TAMPEREEN YLIOPISTON NORMAALIKOULUN KALUSTEDEMOPROJEKTI

Käyttäjäkokemuksia 29.05.2015

Opettajien kootut kommentit

Keskilattiakaluste luonnontieteiden luokassa

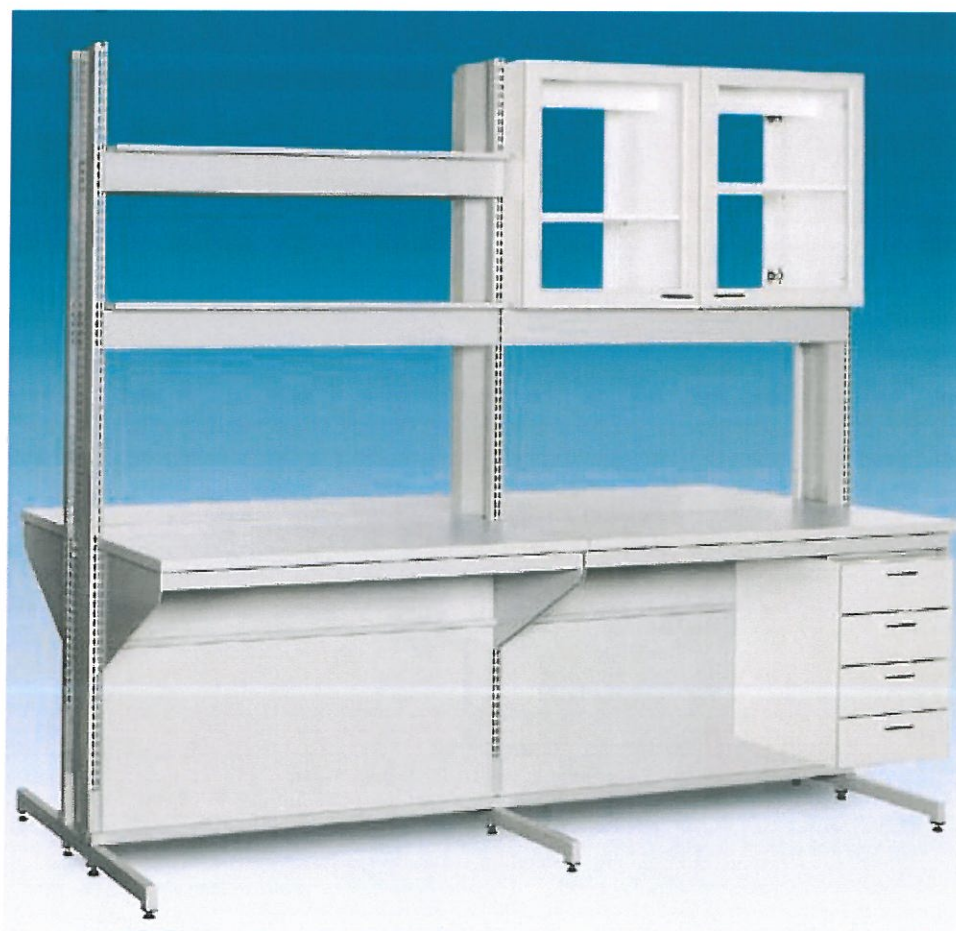
- Kestää opetuskäytössä hyvin
- Tahrojen puolesta jokin muu väri kuin valkoinen voisi sopia pöytätaulun pinnoitukseen koulukäytössä paremmin
- Pöydän korkeuden säätömahdollisuus koetaan tärkeäksi, etenkin yläkoulun puolella oppilailla on suuria pituuseroja, mutta seisten työskentely koetaan positiiviseksi
- Opettajan näkökulmasta mahdolliset yläkaapit aiheuttavat hankalaa näköestettä
- Ajatus siitä, että tiskipöytä on pöydän takana toimii pitkän mallisessa luokassa hyvin, mutta neliönmalliset luokat eivät välttämättä ole tähän tarkoitukseen parhaat.
